Landkreis Kronach, Rad-Orte-Katalog

Rad-Ort Nummer 18-040

Ort Kronach, Südkreisel

Luftbild

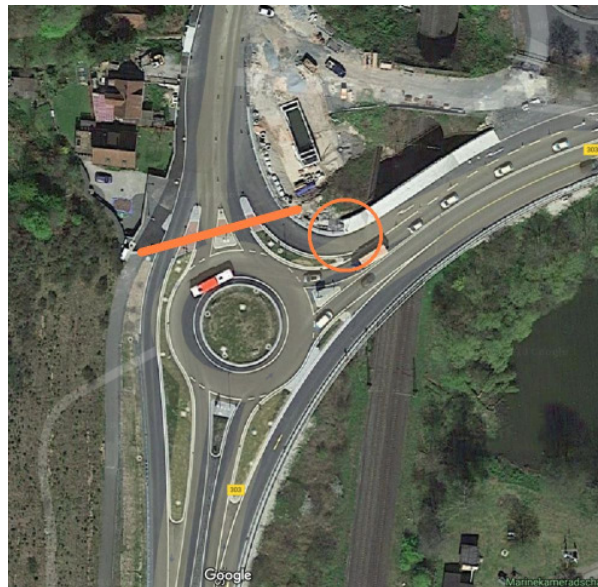
An der Nordseite des Südkreisels ist ein Überweg für Fußgänger und Radfahrer eingerichtet, mit Inseln zwischen den Fahrspuren. Der Überweg verbindet den Fuss-/Radweg auf der Nordwestseite der B303 mit dem Gehsteig der Bamberger Strasse und dem weiterführenden Fuss-/Radweg westlich der B173, nach Süden (Neuses, Johannisthal). Am Bypass warnt ein Schild die Autofahrer vor Fußgängern (gelber Kreis im Luftbild).

Der Überweg liegt auf einer der zwei Nord-Süd-Radweg-Hauptachsen zwischen Kronach und Neuses/Johannisthal. Dort nur vor Fußgängern zu warnen, kann eine Gefahr für Radfahrer bedeuten und Haftungs-Unklarheiten zulasten verunfallter Radfahrer verursachen.

Am Bypass auch vor Radfahrern warnen.

An der Kreisel-Aus- und -Einfahrt vor Fußgängern und Radfahrern warnen
